Oggetto: Progetto di bonifica/messa in sicurezza d'emergenza del sito di via Piaggio, 29 a Chieti Scalo. – proposta di variante non sostanziale. **Chiarimenti a seguito del parere ARTA letto nel corso della Conferenza dei Servizi del 22/02/2022.**

Si riportano di seguito le stratigrafie dei tre sondaggi prossimi alla barriera idraulica, rispettivamente P7, P8 e P15

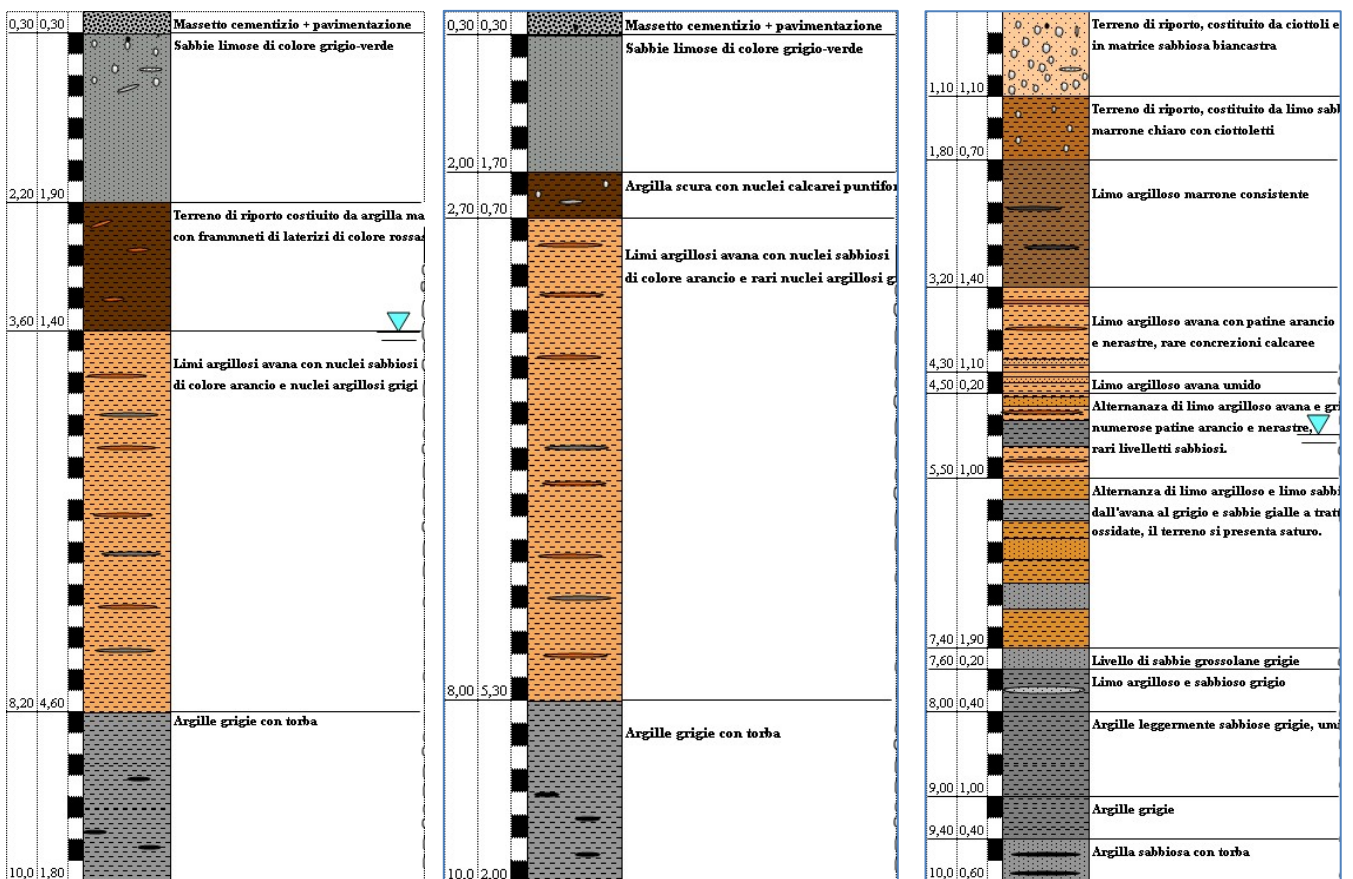
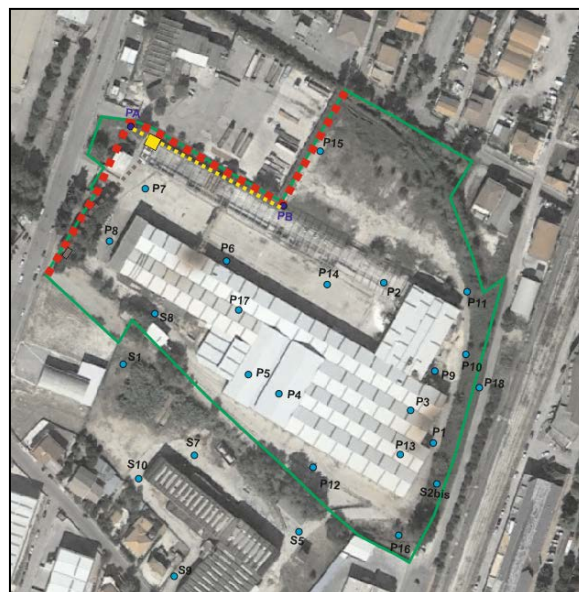
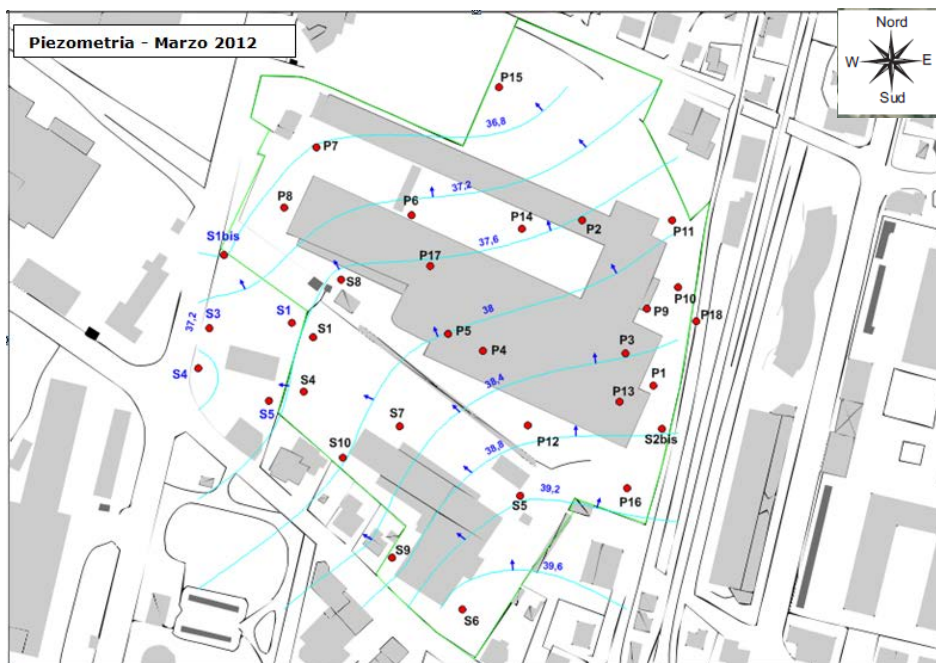
In Conferenza dei Servizi convocata dal Comune di Chieti per discutere della proposta di variante al progetto - step 2 (Trincea drenante per captazione delle acque e loro trattamento) approvato a suo tempo, l'ARTA nel parere inviato al Comune di Chieti e, letto nel corso della Conferenza, ha richiesto ulteriori garanzie circa la tenuta della trincea.

Infatti il dreno previsto, costituito da pannelli/materassini prefabbricati riempiti con trucioli tubolari in polietilene ad alta densità, alloggiati nell'acquifero poco permeabile (costituito prevalentemente di limi argillosi con livelli sabbiosi - coeff. di permeabilità compreso tra 10^{-5} – 10^{-8} m/sec), rappresenta una linea a forte permeabilità (10^{-2} m/sec) capace di intercettare/contenere la falda, drenandola rapidamente.

Ad ogni buon conto, al fine di definire e attuare l'intervento e tenendo conto delle istanze/sollecitazioni da parte di ARTA, si propone di inserire nello scavo, sul fianco lato valle idrogeologico, la posa di un telo in polietilene in HDPE al fine di contenere ulteriormente la falda all'interno del sito stesso.
